PIECE COMPLEMENTAIRE –
Mémoire en réponse à l’avis de la MRAe
n°2020-4991 du 19 janvier 2021
Février 2021

Demande d’autorisation environnementale
Projet éolien de Grattepanche (80)

Pétitionnaire – SAS FERME EOLIENNE DE GRATTEPANCHE

Mémoire en réponse à l’avis de la MRAe

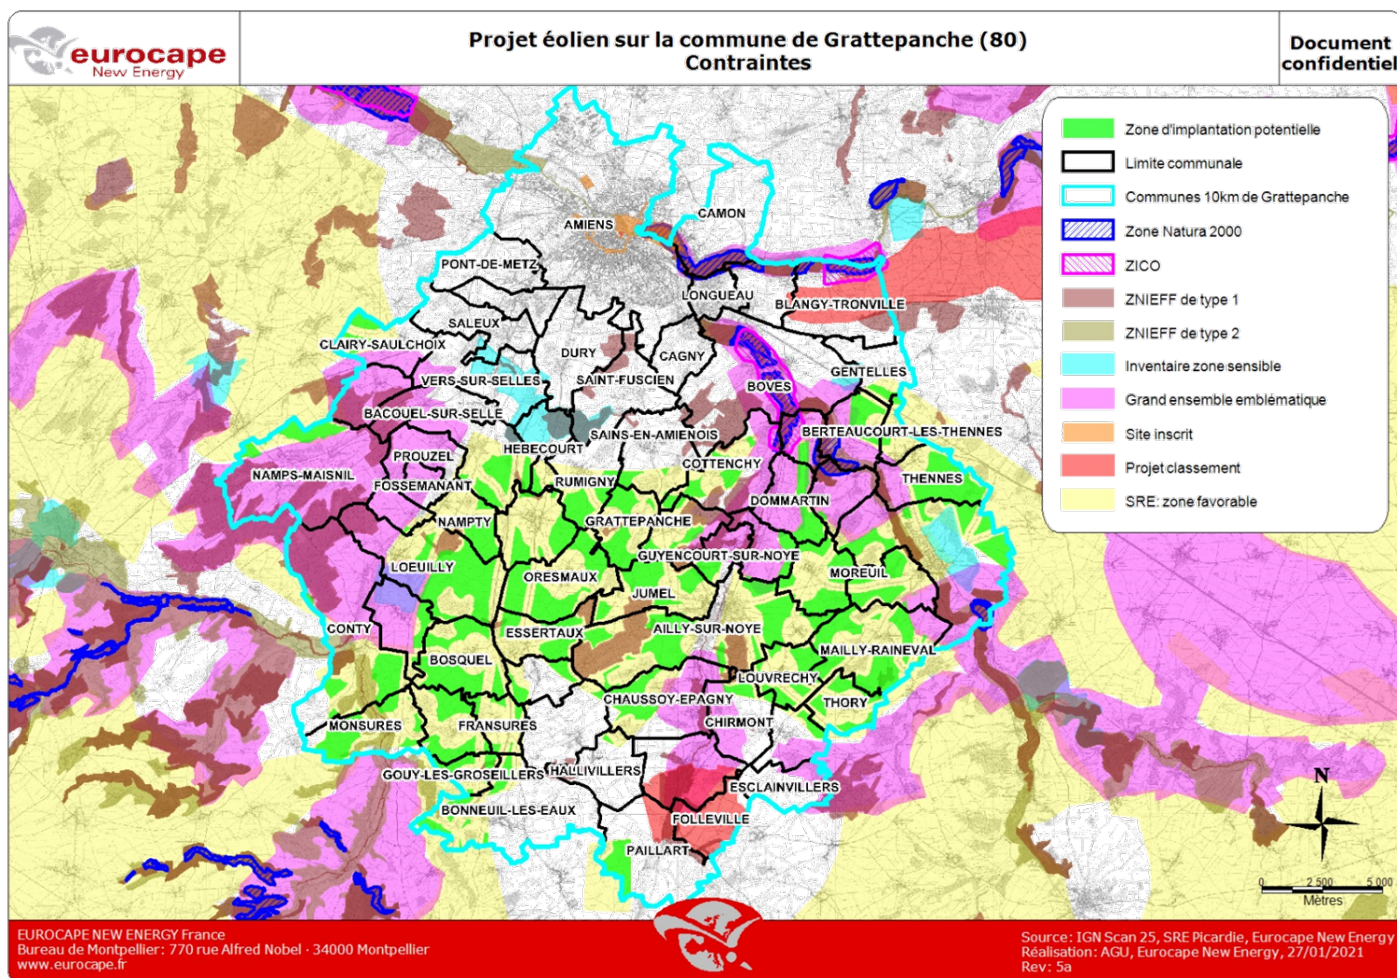
Recommandation de la MRAe extraite de l'avis : « L'autorité environnementale recommande de compléter l'étude de variantes par la recherche de scénarios alternatifs éventuellement sur des sites plus propices au regard des enjeux environnementaux. »

La carte ci-après montre en partie l'analyse réalisée en 2015 par Eurocape New Energy France avant le lancement de la recherche d'opportunités de projet éolien sur le territoire de l'ancienne région Picardie. Il faut noter que l'analyse cartographique initiale s'appuyait en grande partie sur le Schéma Régional Eolien de Picardie encore d'actualité en 2015 (il a depuis été annulé par la cour administrative d'appel de Douai le 14 juin 2016 pour défaut d'évaluation environnementale, mais l'analyse des contraintes régionales qu'il proposait reste encore aujourd'hui pertinente).

Sur cette carte, on peut repérer les zones dites favorables à l'éolien tirées de cet ancien Schéma Régional Eolien desquelles avaient été retranchées les différentes contraintes explicitées plus haut. Il en ressortait finalement les Zones dites d'Implantations Potentielles, sur lesquelles le lancement d'éventuels projets éoliens pouvait être envisagé. **La commune de Grattepanche disposait ainsi, d'après cette première analyse cartographique, de secteurs a priori propices au développement d'un projet éolien.**

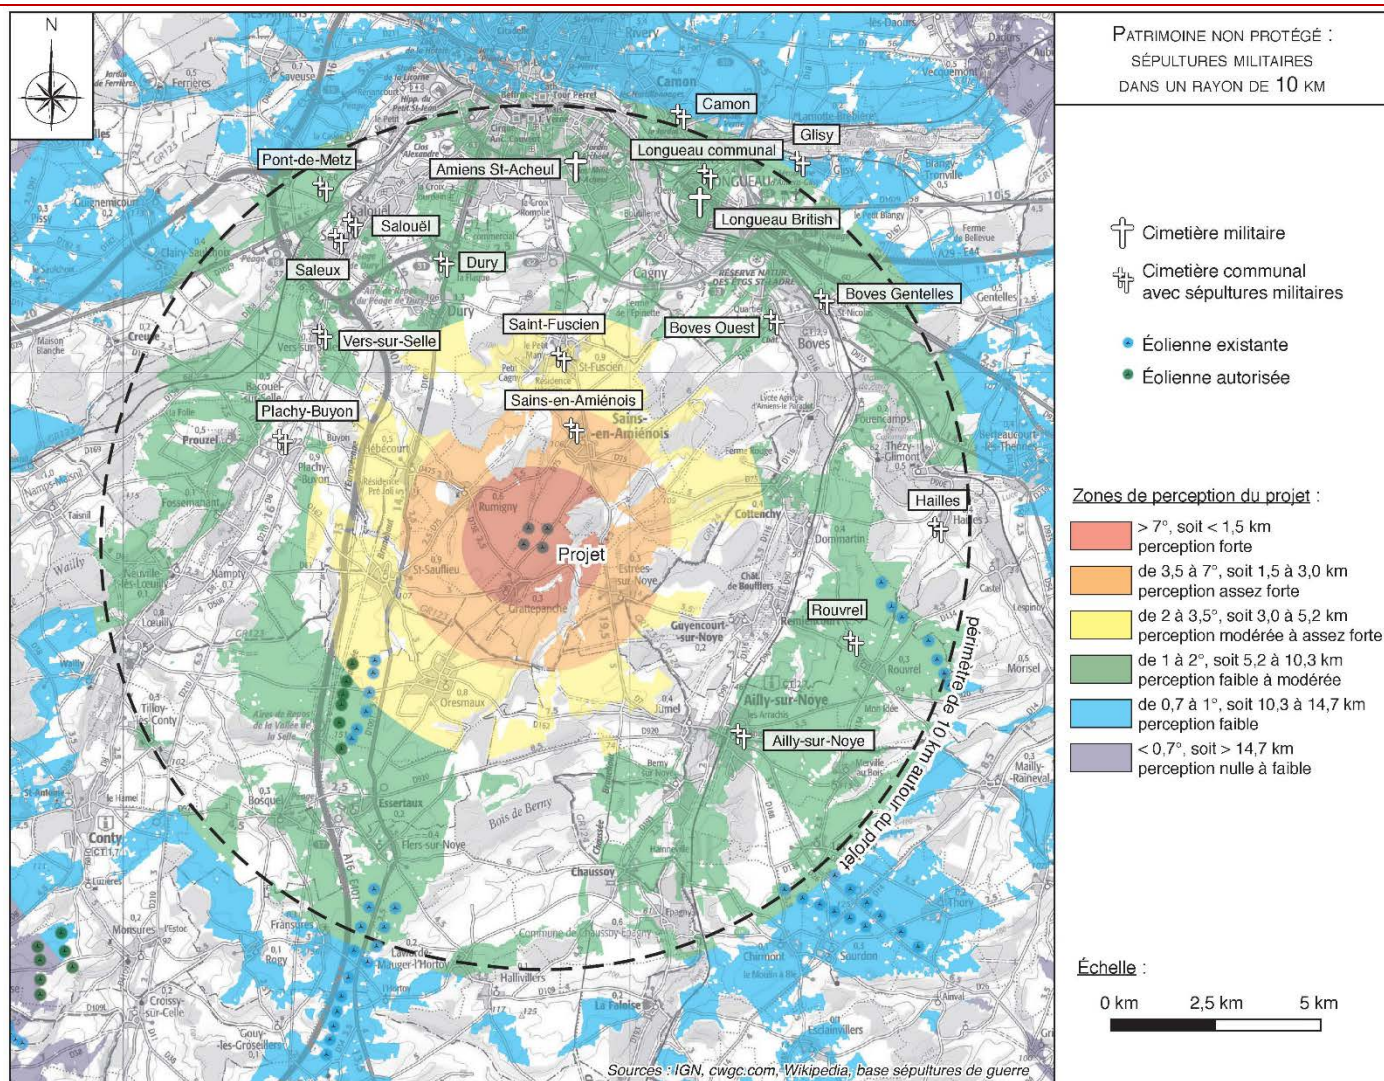
Recommandation de la MRAe extraite de l'avis : « L'autorité environnementale recommande de compléter l'analyse des impacts sur le patrimoine non protégé dans un rayon de dix kilomètres autour du projet. »

En réponse à la recommandation de la MRAe, nous joignons à ce mémoire en réponse une carte des cimetières et sépultures militaires connus dans un rayon de 10 km, réalisée à partir de plusieurs sources de données partielles (cwgc.org, memoiredeshommes.sga.defense.gouv.fr, wikipedia.org, carte IGN).

Il ressort de l'analyse de cette carte que, lorsque les sépultures militaires sont en zone de perception potentielle du projet, elles sont essentiellement incluses dans des espaces urbanisés qui limitent toute vue éloignée ou covisibilité avec le projet.

Seuls 3 de ces lieux de sépulture offrent une vue potentielle en direction du projet, ou laissent supposer une covisibilité :

- Rouvrel : le projet est potentiellement visible depuis le cimetière, sans covisibilité hormis aux abords immédiats,
- Ailly-sur-Noye : le projet sera vraisemblablement visible depuis le cimetière, sans covisibilité hormis aux abords immédiats,
- Pont-de-Metz : le projet est susceptible d'en être aperçu depuis son point haut, sans covisibilité ailleurs.
